## FORESLÅET LØSNING FOR MEMBRAN UNDER BASSINER I KAGSÅPARKENS REGNVANDSPROJEKT

Projekt navn **Kagsåparkens Regnvandsprojekt (KPRP)**  
Projekt nr. **1100045860**  
Kunde **Novafos A/S og HOFOR**  
Notat nr. **00121**  
Version  
Til **Gladsaxe Kommune**  
**Herlev Kommune**  
Fra **Rambøll, Johanne Urup og Frederik Arenfelt**  
Kopi til **Novafos, Høfor**

**Figur 2-1: Konceptskitse af membranløsning med konstant dræning fra skitseprojektet, taget fra Skitseprojekt rapporten**

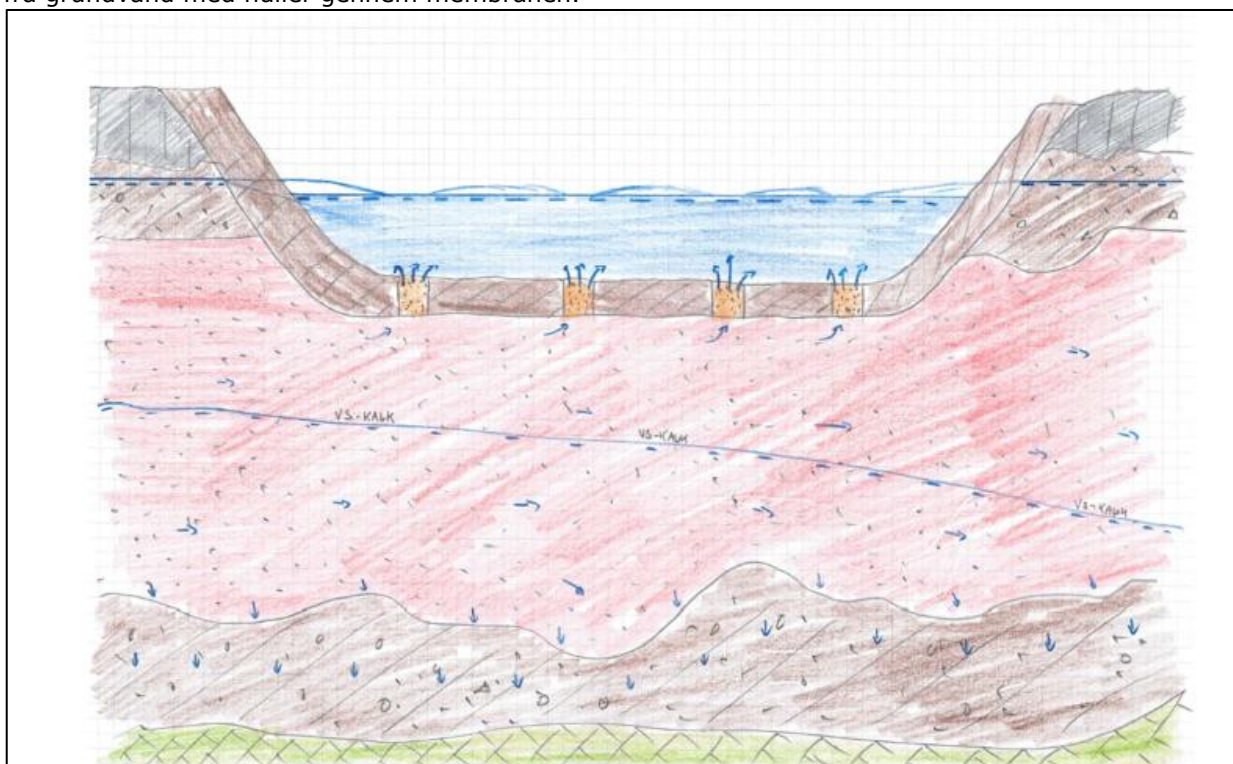
I forbindelse med VVM-screening af om projektændringer holder sig inden for gældende VVM-tilladelse har myndigheden stillet spørgsmål til om, "hvorvidt permanent dræning vil være en ændring af projektet, da det netop ikke har været en del af projektet før."

Membranløsningen for skitseprojektet ("Kagsåparkens Regnvandsprojekt, Skitseprojekt, Rambøll, 2017") endte med at blive foreslået som rene bassiner udført med en bund bestående af en relativ tynd membran (0,4 a 0,8 m) til sikring af skråningsanlæg og med 2\*219 m<sup>2</sup> aflastningshuller med stålskørt, så det underliggende vandtryk kan aflastes gennem til sikring mod bundbrud. Stålskørtets funktion skulle være at sikre, at den relativt korte periode, hvor der er stuvning i bassinet med saltholdigt vejvand i saltningssæsonen (november-marts), holdes inddæmmet og så igen vil strømme op i bassinet når stuvningen er overstået.

Nedenstående i Figur 2-1 ses konceptet for aflastning af grundvandstrykket med permanent dræningen fra grundvand med huller gennem membranen.

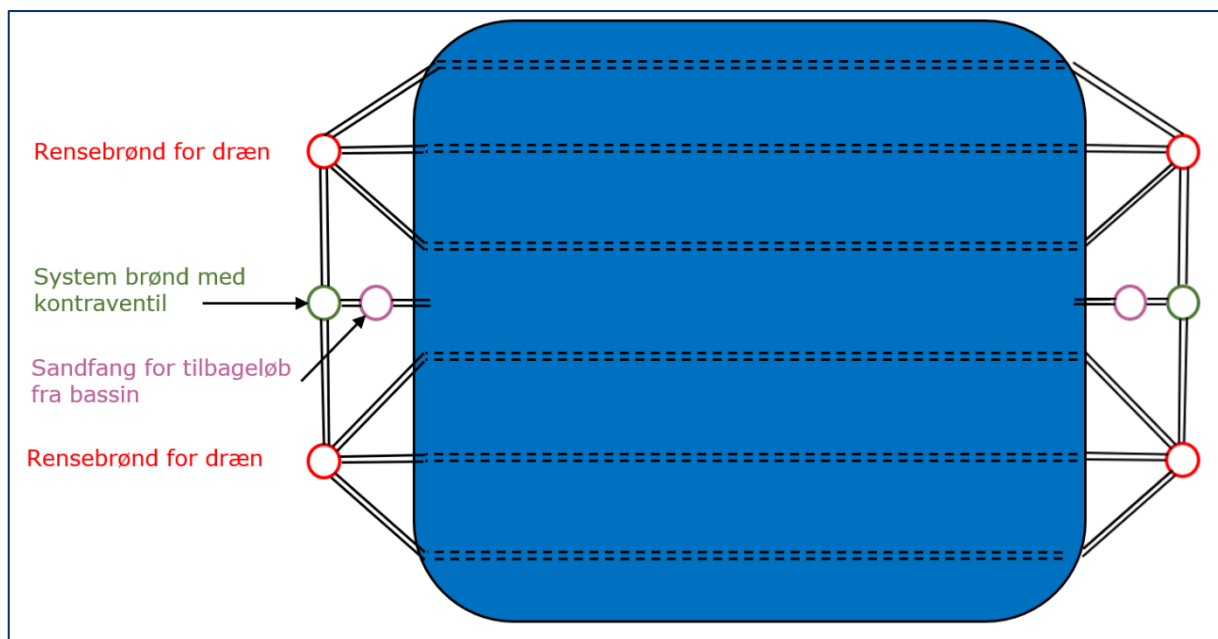
Det nuværende forslag indeholder samme ide med permanent dræning, men vil så vidt muligt undgå huller i membranen for at minimere risiko for nedsivning af fremmede stoffer til grundvandet. På Figur 2-2 og Figur 2-3 ses konceptet fra projektforslaget, her er der ligeledes permanent dræning for at undgå bundbrud grundet det opadrettet vandtryk fra grundvandet. Dette forslag har i stedet for en masse huller i bunden af membranen, et drænlag under membranen der gennem et system aflaster til samme bassin, der derved også giver et kontinuerligt løb til bassin og strømrønde.

Figur 2-2 illustrerer den overordnede udformning. Det blå område er bassinet, hvor der er etableret drænledninger i et underliggende niveau. Brønde er placeret uden for bassinet for at sikre god mulighed for tilgang ved drift og vedligehold. Der er tre slags brønde: 1) Rensebrønde for dræn, som har sandfang så resten af systemet og specielt kontraventilen ikke sander til, 2) Systembrønd med kontraventil, i denne brønd skal der udelukkende sidde en kontraventil der skal sikre at vandet fra bassinet ikke kan løbe tilbage til grundvandet, dette er en nødforanstaltning, da flowet vil løbe ind i bassinet ved normaldrift, 3) Sandfang for tilbageløb, hvis vandet skulle løbe tilbage fra bassinet vil denne sandfangsbrønd ligeledes beskytte systemet og kontraventilen mod sand i systemet.

Det underliggende grundvandstryk har potentiale til at ligge i et niveau over vandet i bassinet, men pga. membranens bremsende effekt kan vandet ikke stå i dette niveau. Vandet vil derfor ved brug af det opadrettede tryk strømme gennem dræn og brønde og aflastes ud i bassinet. Dette er også illustreret på Figur 2-3. Her ses også hvordan trykket, vist med stiplede linje, falder igennem systemet, det er derfor vigtigt at tryktabet ikke er for stort, ellers kan trykket ikke aflastes.

Vandet strømmer fra kontraventilen ind i bassinet. Der er mellem kontraventilen og bassinet placeret en brønd med sandfang, der skal kunne opfange sedimenter inden kontraventilen, når der opstår tilbageløb i systemet.

For at styrke robustheden af systemet skal brønde, ledninger og aflastning til bassinet etableres i begge ender af dræne. På den måde kan system tåle driftsfejl i det ene delsystem uden, at der vil opstå bundbrud.

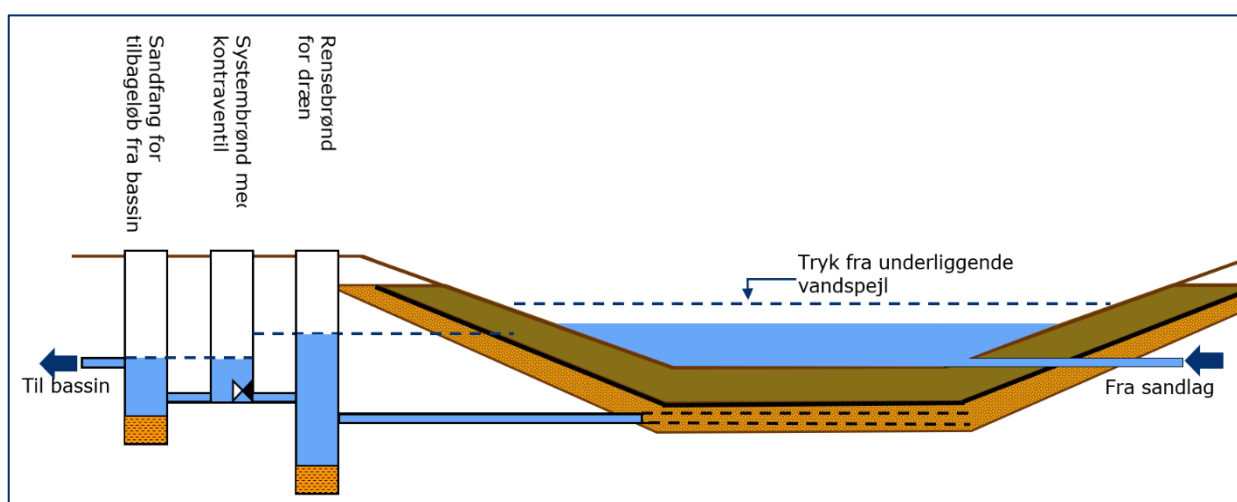
bassinet. Hvis dette sker, vil vandets opadrettede tryk på bunden være for stor ift. at det ikke kan aflastes. Hvis selve grundvandstrykket falder under drænniveau, er dette ikke et problem, da ballasten er tilstrækkelig til at undgå bundbrud. Tegning beskriver forløbet for ét enkelt bassin og den blå pil viser vandets vej fra drælaget under bassinet og tilbage op i samme bassin.

**Figur 3-1: Estimeret påvirkning af grundvandsspejlet i Sand 2 i driftsfasen, som blev modelberegnet i maj 2017 lige inden aflevering af skitseprojektet.**

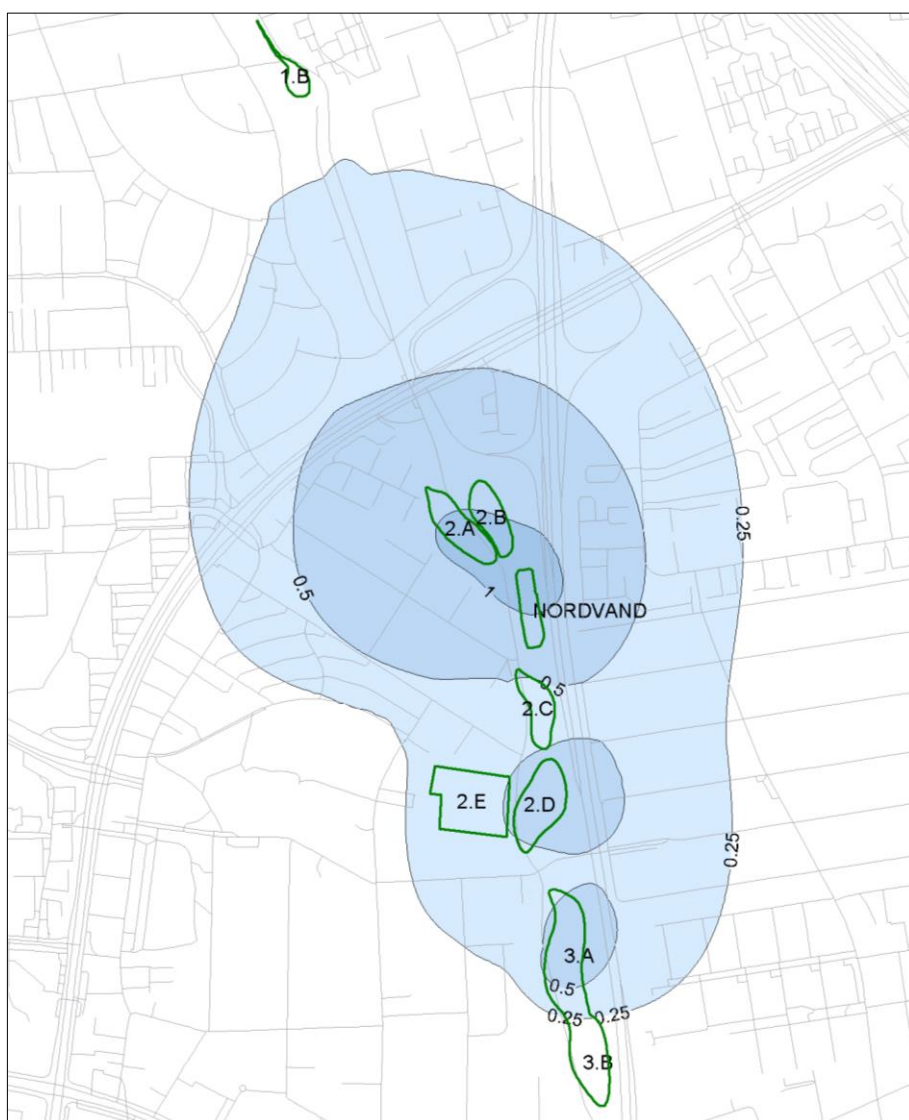
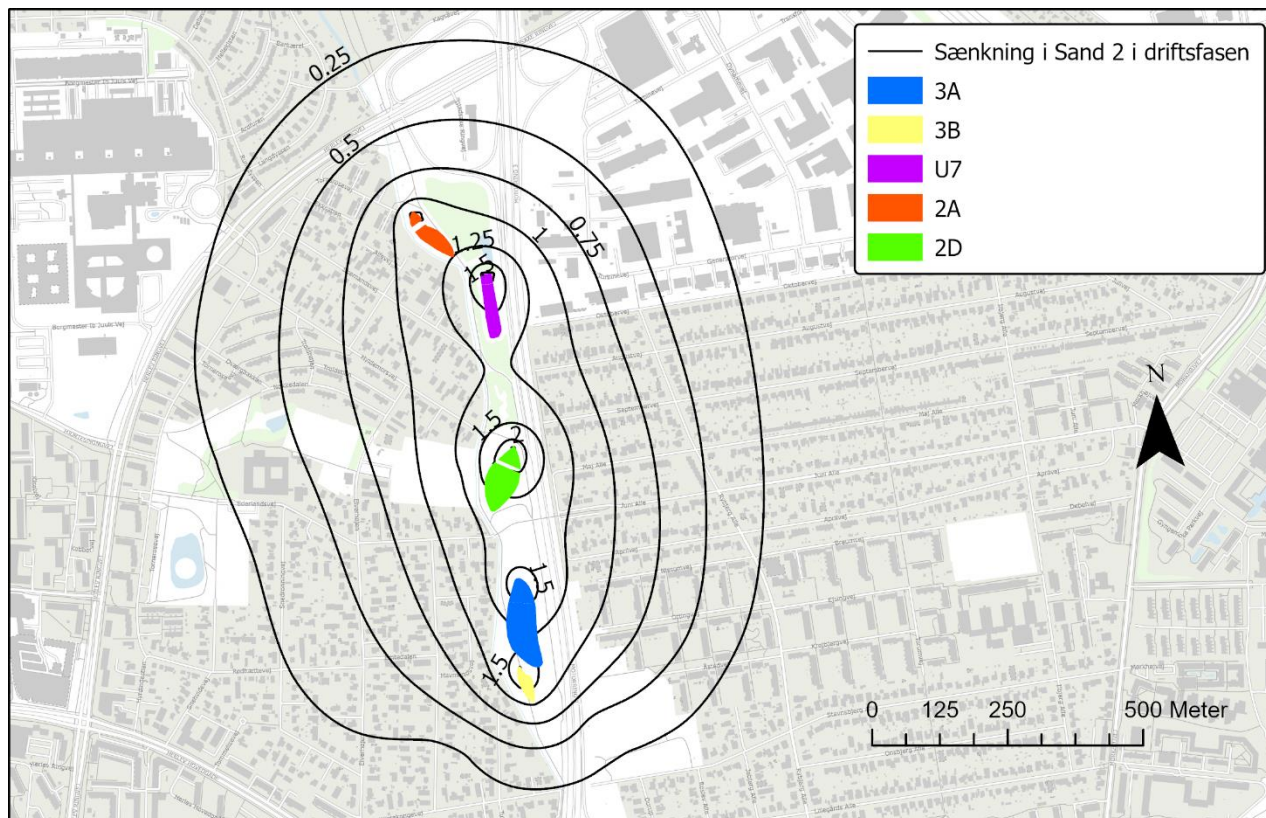
I forbindelse med skitseprojektet blev foretaget modelberegninger af løsningen med trykaflastningsbrønde i bassinerne. Af Figur 3-1 fremgår den estimerede sænkning af grundvandsspejlet i Sand 2 fra skitseprojektet. Der er ikke tale om en gennemundersøgt beregning i skitseprojektet, da inputparametrene til modelberegningerne ikke er undersøgt i samme detalje som i projektforslaget.

Af Figur 3-2 fremgår den modelberegnete påvirkning af grundvandsspejlet i Sand 2 ved den løsning, som er med i projektforslaget. Der er tale om en beregning, hvor løsningen har været mere gennemarbejdet end i skitseforslaget og derfor mere pålideligt.

Ved sammenligning af de to beregninger fremgår det at sænkning af grundvandsspejlet med 0,25 m har en større udbredelse mod nord ved beregningerne i skitseprojektet fra 2017 i forhold til beregningerne i projektforslaget i 2022. Ellers ligner omfanget af påvirkning hinanden ved de to løsninger.

Som nævnt tidligere kan de to beregninger ikke sammenlignes fuldstændigt, da modellen anvendt i projektforslaget er mere detaljeret end modellen anvendt i skitseprojektet og løsningen også er bedre beskrevet i projektforslaget i forhold til skitseprojektet.

I den valgte løsning vil der være større sikkerhed for, at der ikke sker en negativ påvirkning af grundvandskvaliteten og påvirkningen af grundvandsspejlet bliver evt. lidt mindre, da der er mere tryktab i det nye system sammenlignet med det gamle og der derved ikke kan sænkes lige så meget.
